# PLAN DE PRÉVENTION DES RISQUES NATURELS PRÉVISIBLES LITTORAUX

de la Baie de Bourgneuf,  
communes de La Barre de Monts, Beauvoir sur Mer et Bouin

## BILAN DE LA PHASE DE CONCERTATION

Figure 2-6 : niveaux marins observés lors de Xynthia.

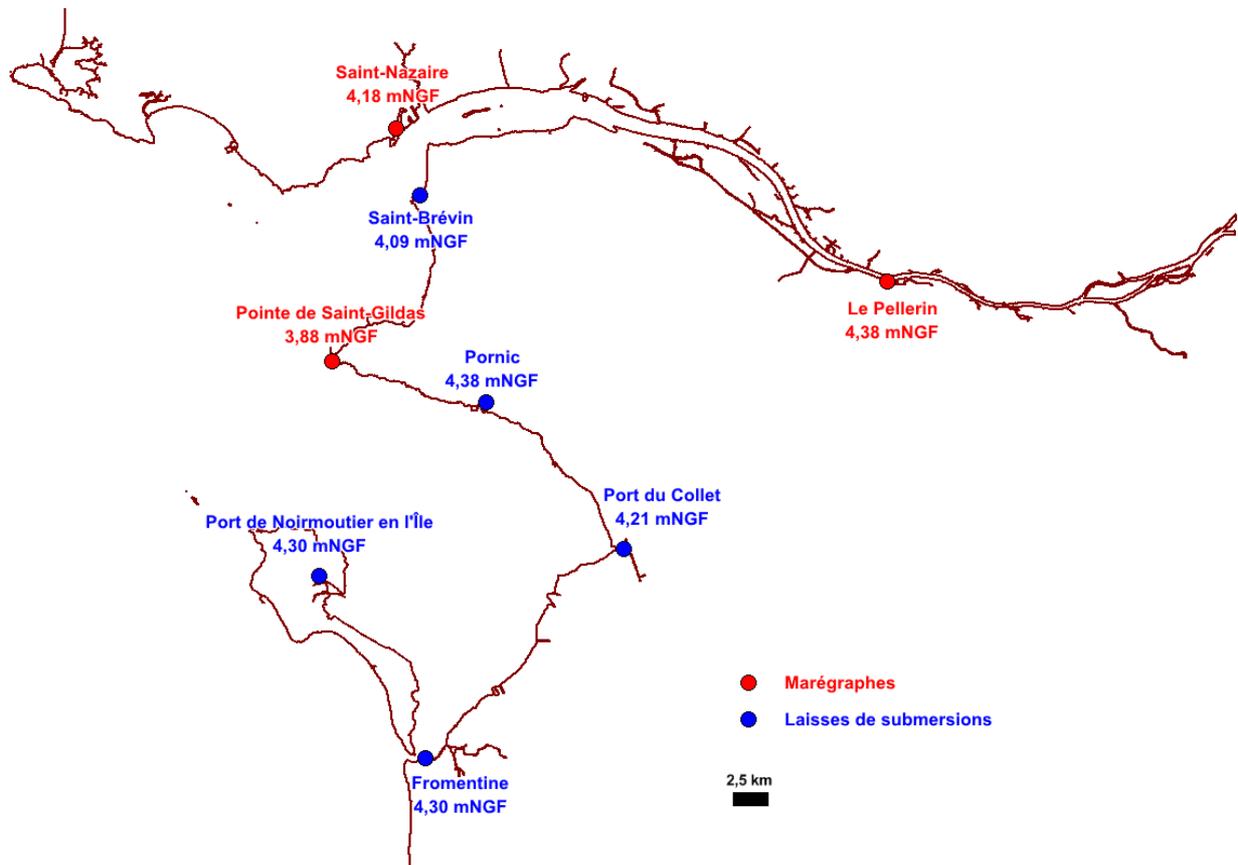
Ces deux interrogations appellent une réponse commune détaillée au paragraphe 2.1. La Figure 2-6 synthétise et localise l'ensemble des niveaux marins observés lors de Xynthia entre l'estuaire de la Loire et la Barre-de-Monts.

Sur ce point également, les éléments de réponse sont apportés au paragraphe 2.1 : plusieurs lisses de crues à proximité de la zone d'étude permettent de valider le niveau de référence retenu (cf. Figure 2-6 également).

Figure 5-41 : sensibilité du modèle au choix des scénarii de concomitances.

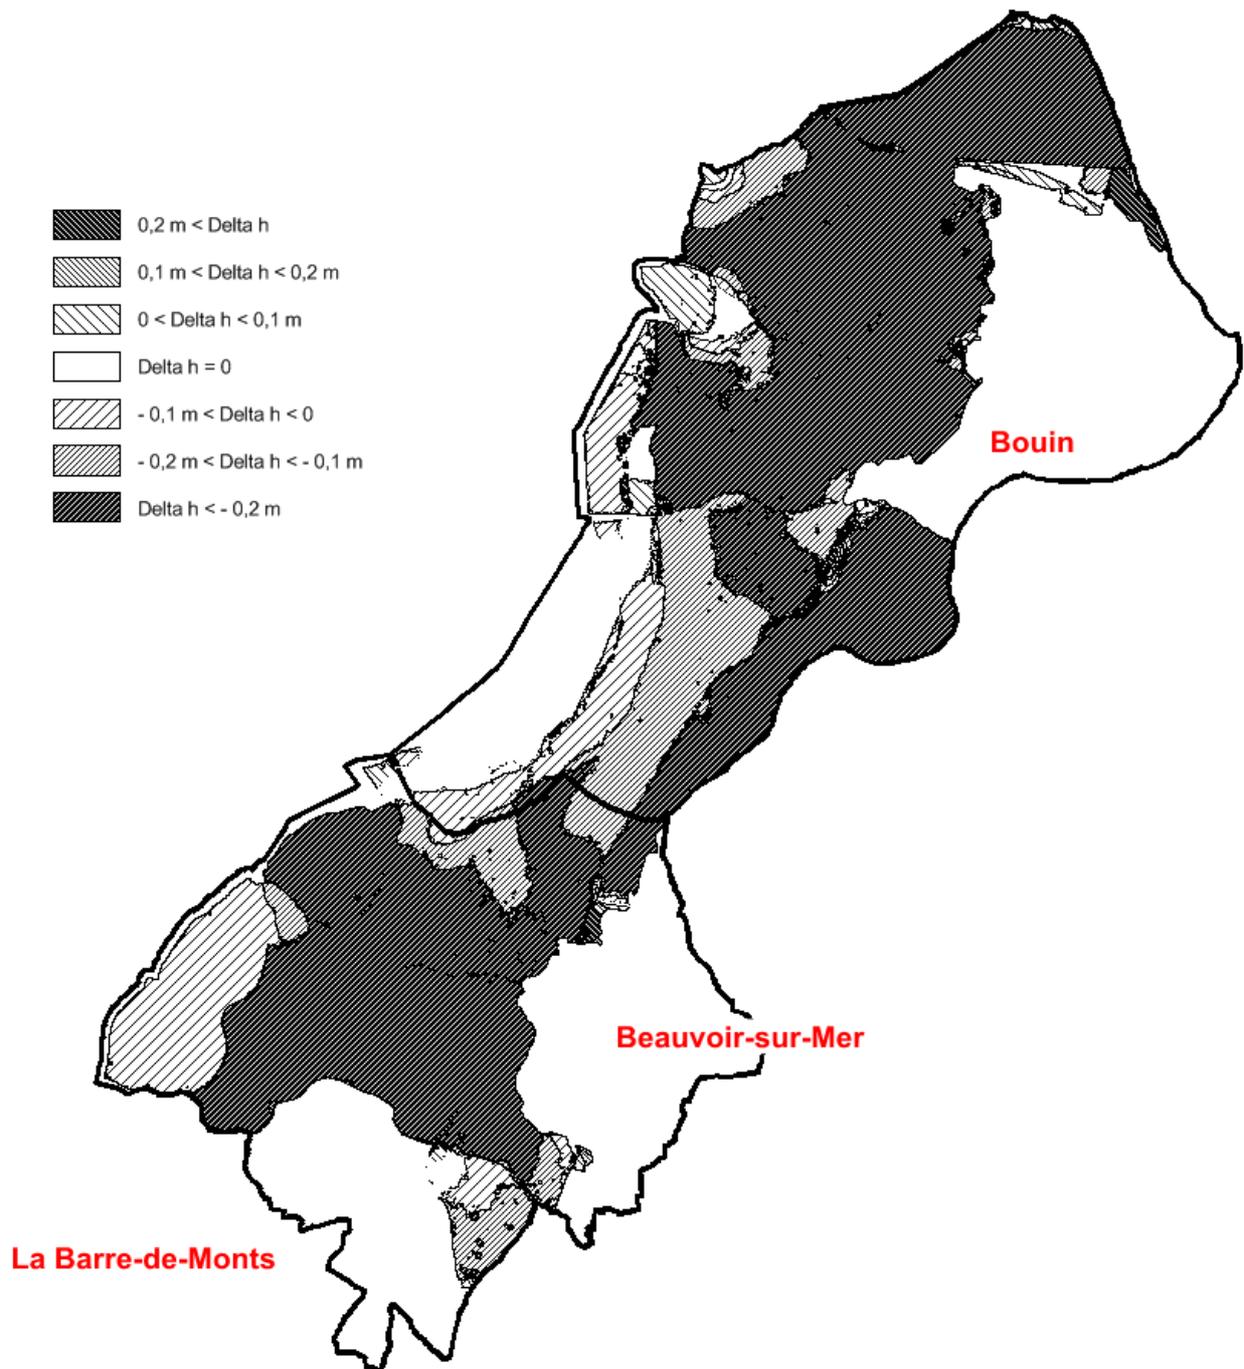
La collectivité indique que « la carte de risque résulte d'une somme d'éléments qui additionnés les uns aux autres génèrent une surexposition du risque ».

La figure suivante présente les écarts de niveaux avec l'aléa de référence du PPRL. Cet écart est calculé de la façon suivante :  $\Delta H = \text{Niveau d'eau [test concomitance]} - \text{Niveau d'eau [aléa de référence PPRL]}$

Figure 6-44 : sensibilité du modèle au temps d'ouverture des brèches.

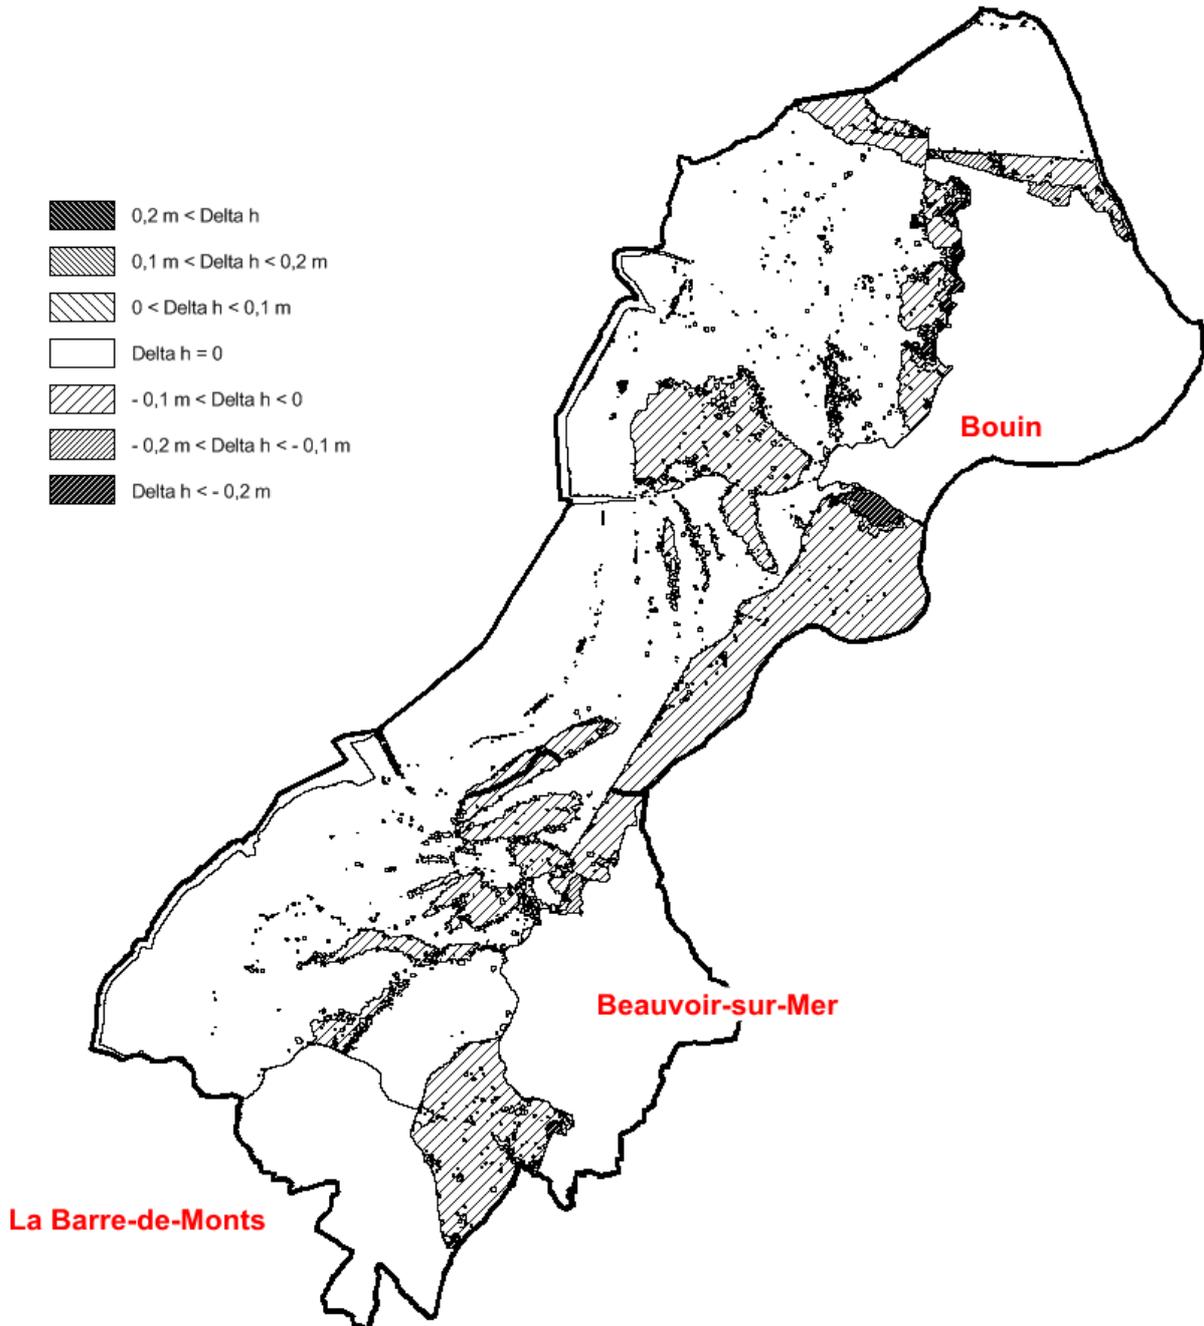
Afin d'apprécier l'effet de l'hypothèse d'instantanéité d'ouverture de la brèche sur les résultats, nous avons réalisé deux simulations : l'une d'une ouverture instantanée à 4 mNGF-IGN69, l'autre d'une ouverture progressive sur 25 minutes à partir de 3,80 mNGF-IGN69. Cette cote correspond à des débits de franchissement significatifs pour certains couples [niveau statique/houle] d'occurrence centennale :

$$\Delta H = \text{Niveau d'eau [test durée d'ouverture]} - \text{Niveau d'eau [aléa de référence PPRL]}$$

Figure 6-45 : sensibilité du modèle à l'ouverture des ouvrages de fonds de ports et étiers.

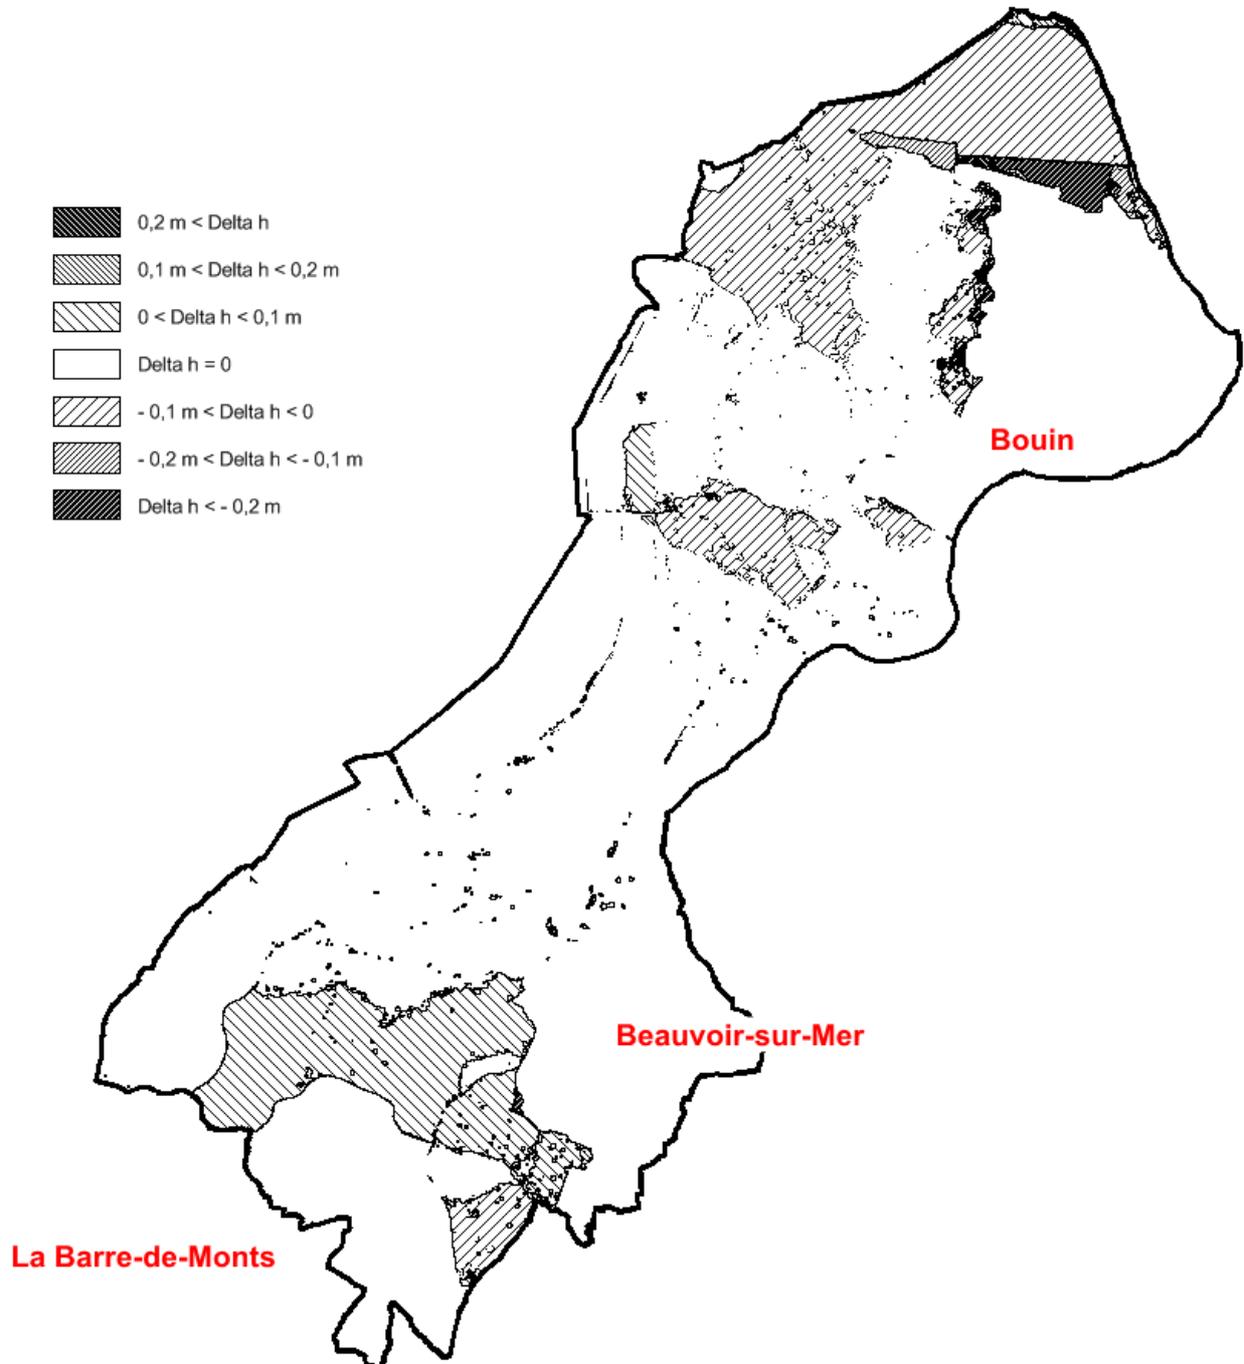
« Quelles hypothèses ont été choisies pour les ouvrages hydrauliques (positions ouvertes – prise en compte des clapets...) ? »

Les ouvrages de fonds de ports et d'étiers sont considérés comme ouverts tout au long de la simulation. Le vannage des Grands Ponts est fermé. Les limites du modèle sont suffisamment éloignés pour que l'effet des conditions limites soit marginal sur les résultats. L'image suivante représente la limite de propagation dans le réseau de la Barre de Monts :

Figure 6-47 : sensibilité du modèle au coefficient de frottement.

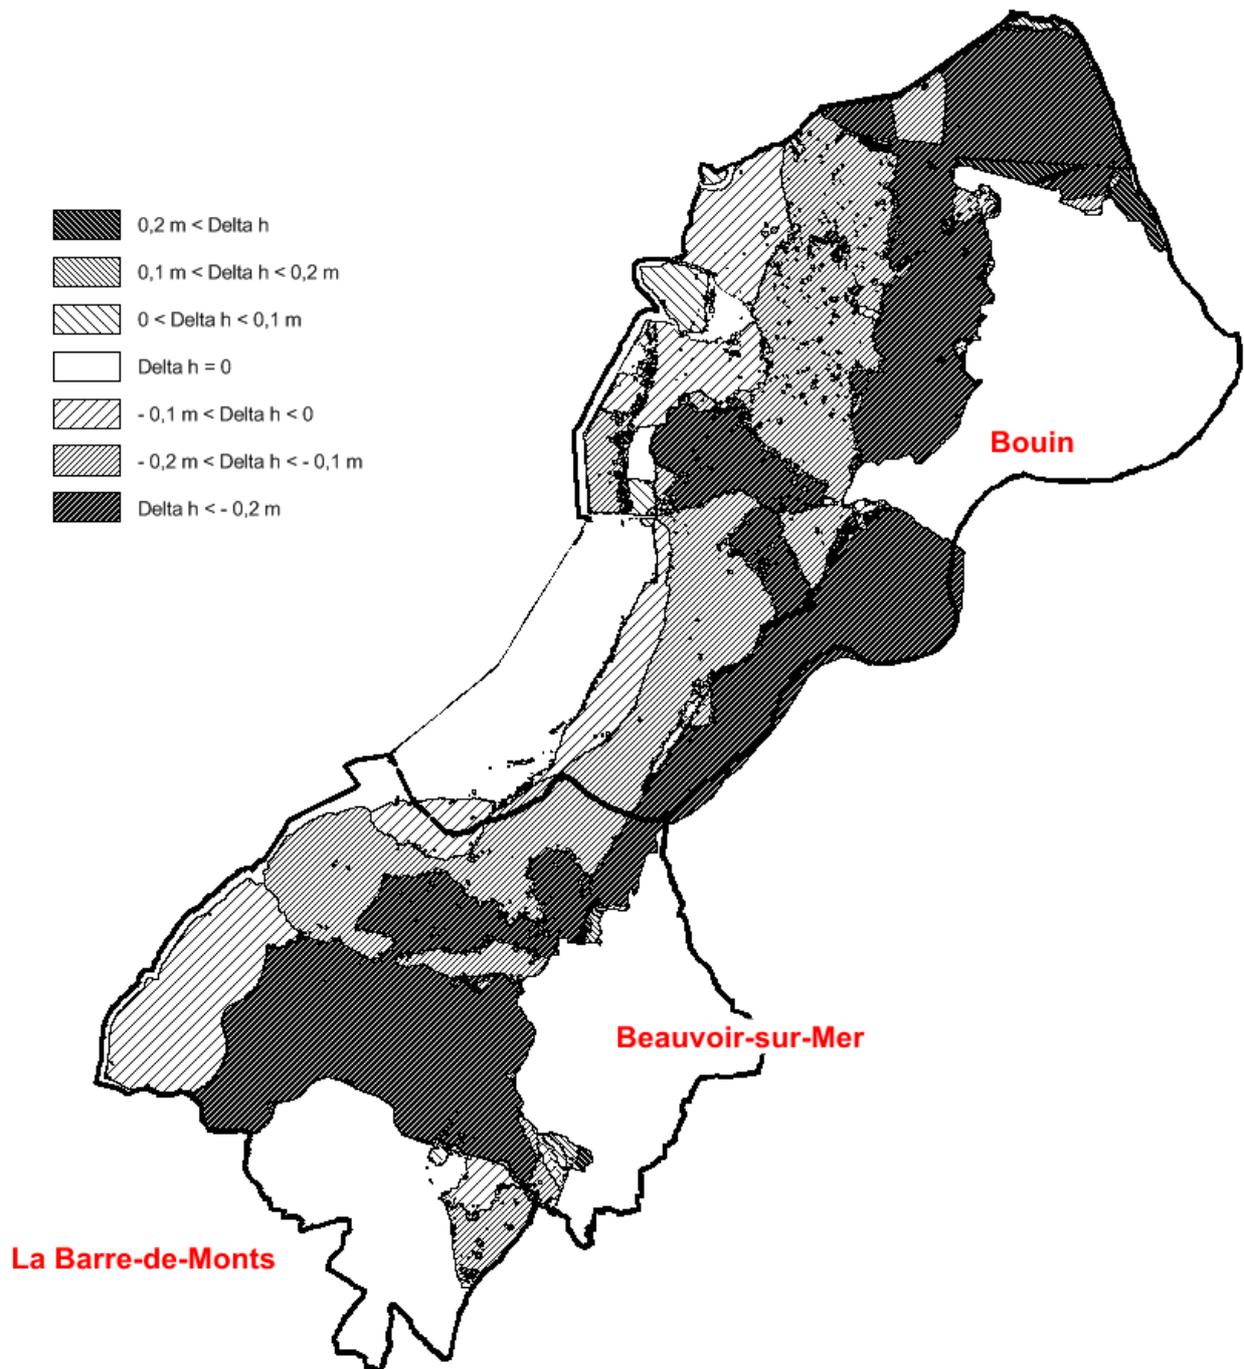
- Est-ce que des études de sensibilité sur les paramètres et les hypothèses choisis ont été réalisées ?

Le zonage de ces coefficients sur le domaine d'étude est illustré sur la Figure 6-46 :
